Oggetto: Espressione formale di assenso per la costruzione e l'esercizio della variante localizzativa alla dorsale romana sulla tratta "Flaminia-Nomentana" (EL-245VL), da apportare al progetto denominato "dorsale romana 150 kV", autorizzata con decreto interministeriale n. 239/EL-245/235/2016 del 01/07/2016, ricadente interamente nel Comune di Roma Capitale, proponente Terna S.p.A., ai sensi dell'art. I-sexies del decreto-legge n. 239 del 29 agosto 2003, convertito con modificazioni dalla legge n. 290 del 27 ottobre 2003 e ss.mm.ii. **Notifica Decreto del Presidente della Regione Lazio n. T00236 del 23 novembre 2023.**

Decreto del Presidente della Regione Lazio 23 novembre 2023, n. T00236

Posizione n. **EL-245VL** (da citare in tutte le comunicazioni)

All.: planimetria sottoservizi sc. 1:1000

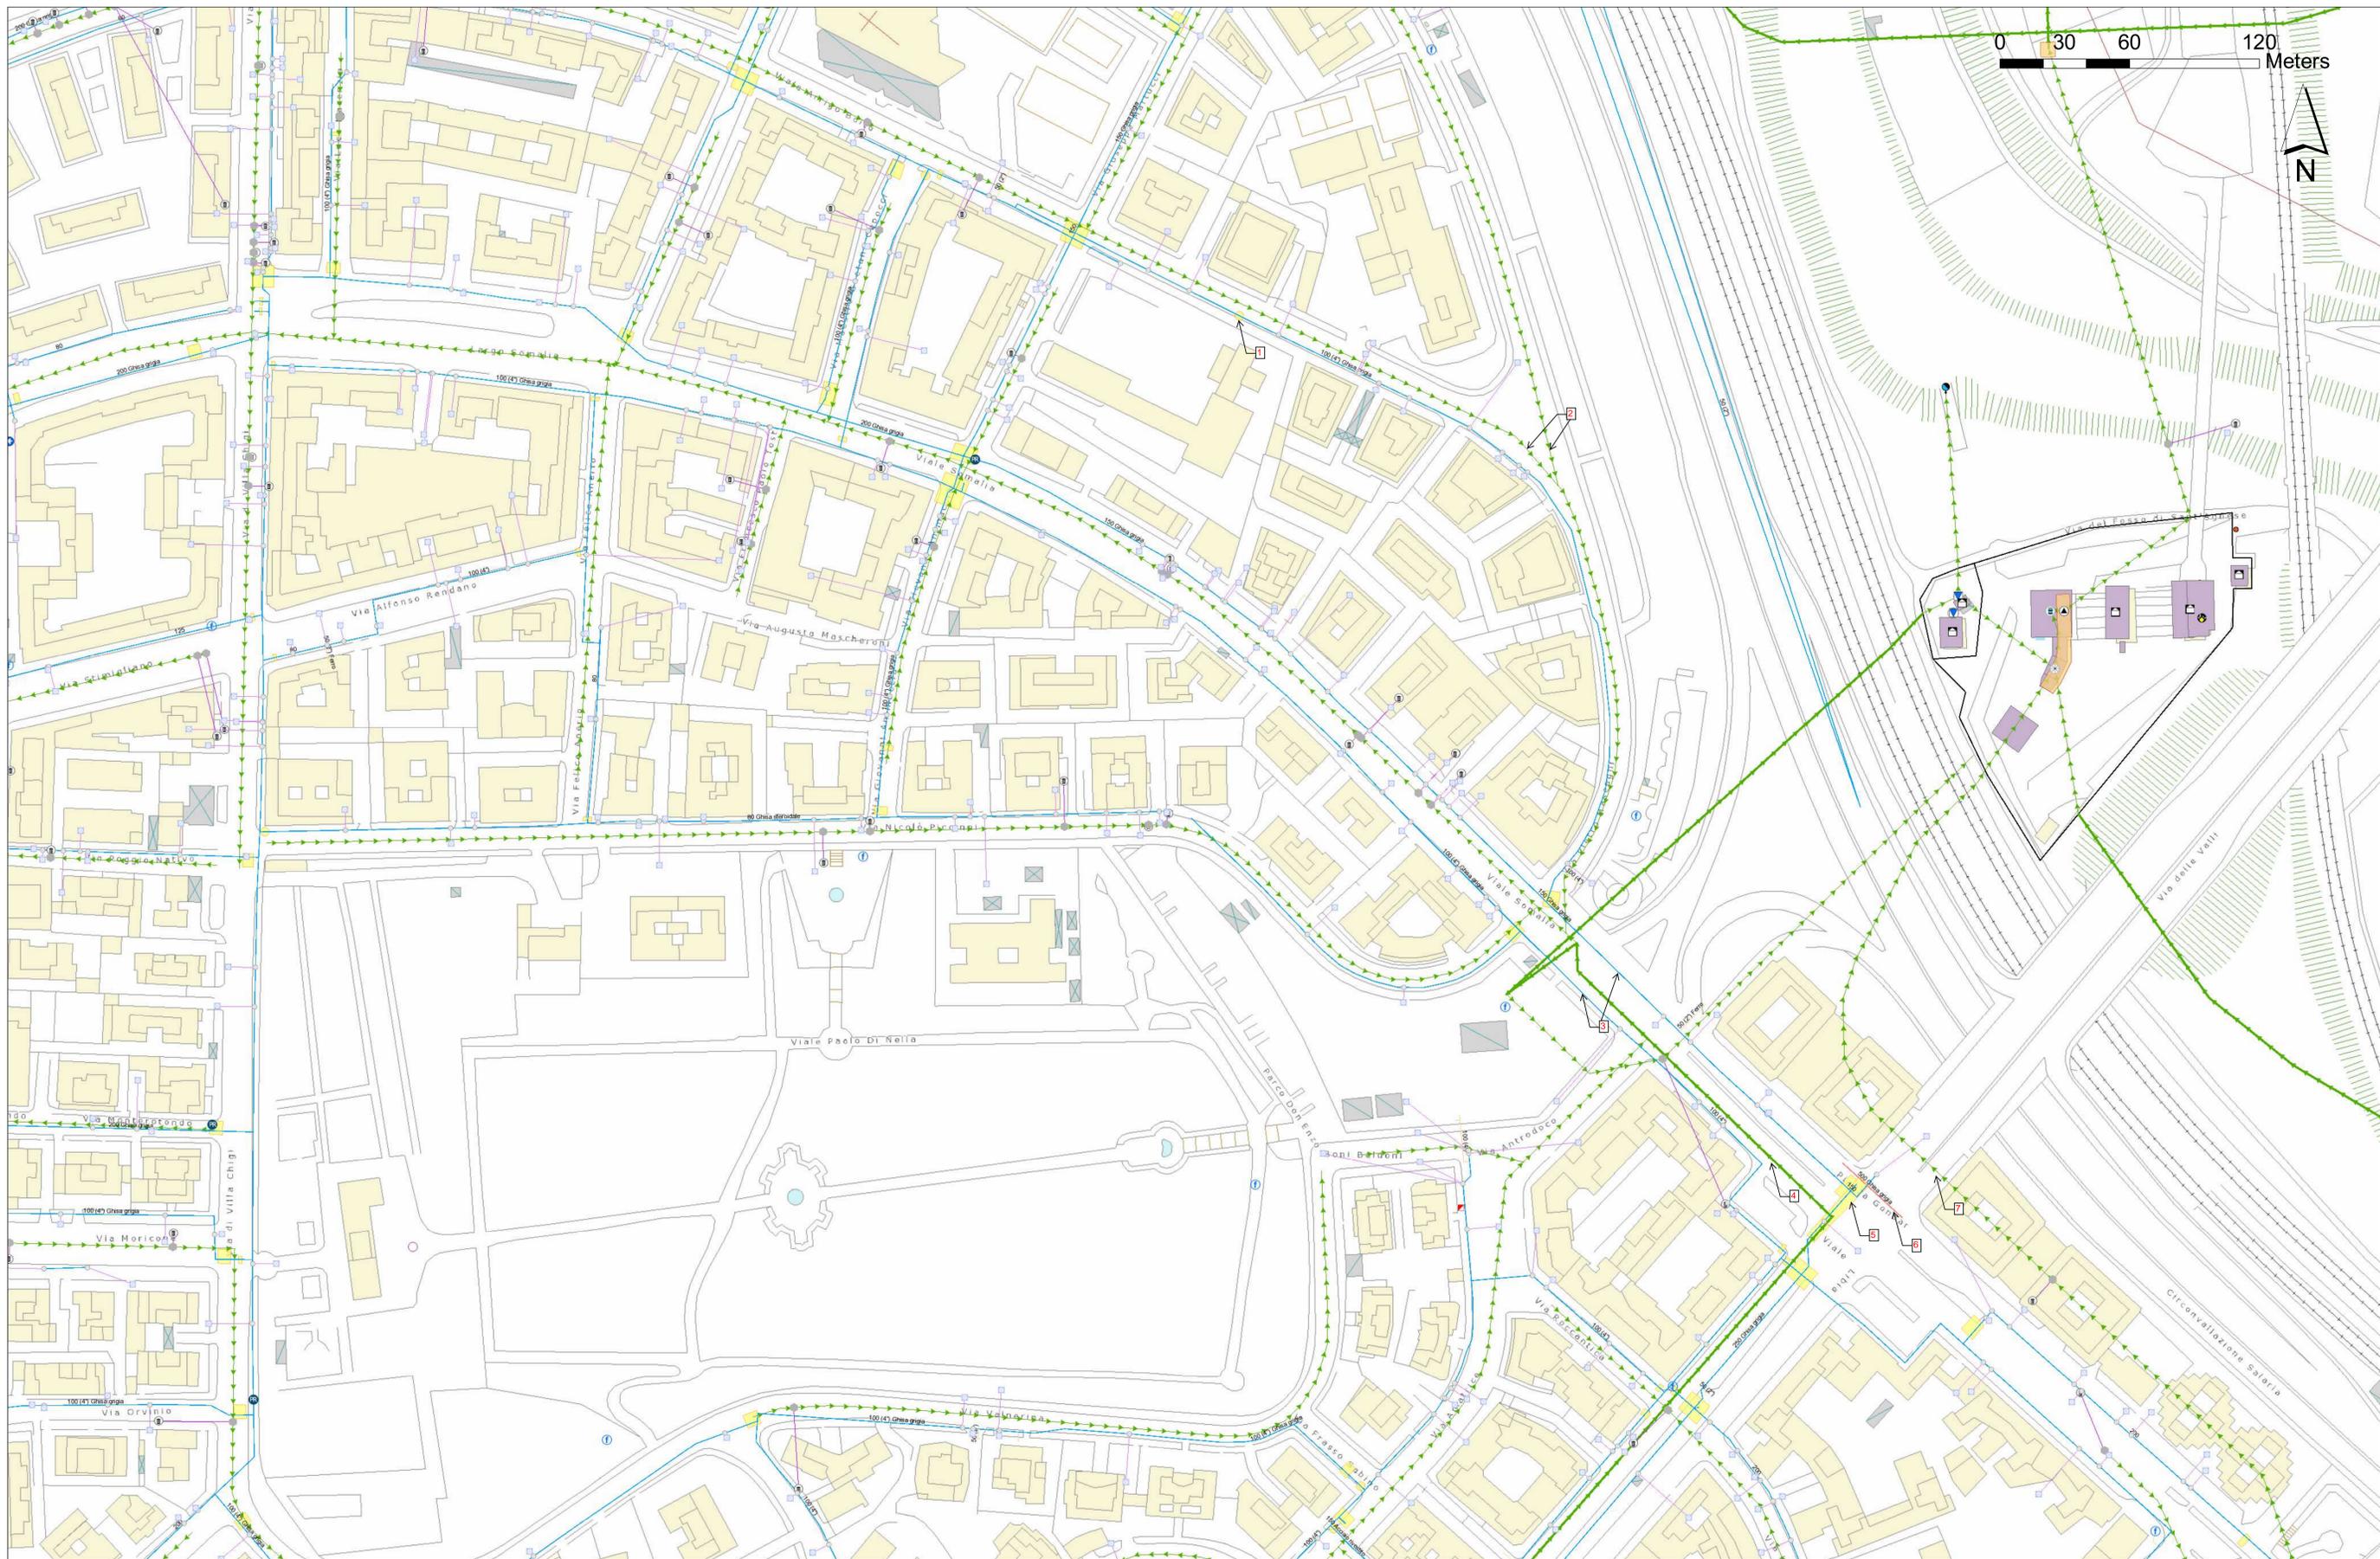
- prevedere l'attraversamento delle condotte ortogonalmente alle stesse;
- garantire la continuità di esercizio degli impianti durante i lavori;
- a conclusione delle opere, riposizionare a quota stradale finita tutti i chiusini di manufatti idrici e fognari eventualmente interessati dalle lavorazioni, i chiusini dovranno risultare visibili ed agevolmente accessibili in ogni momento ai mezzi d'opera e al personale della Scrivente per effettuare operazioni di manutenzione ordinaria e straordinaria.

Alla luce di quanto sopra esposto, al fine del rilascio del parere di competenza, si resta in attesa della documentazione che attesti la compatibilità dell'intervento con le reti esistenti oppure le eventuali interferenze e loro risoluzione.
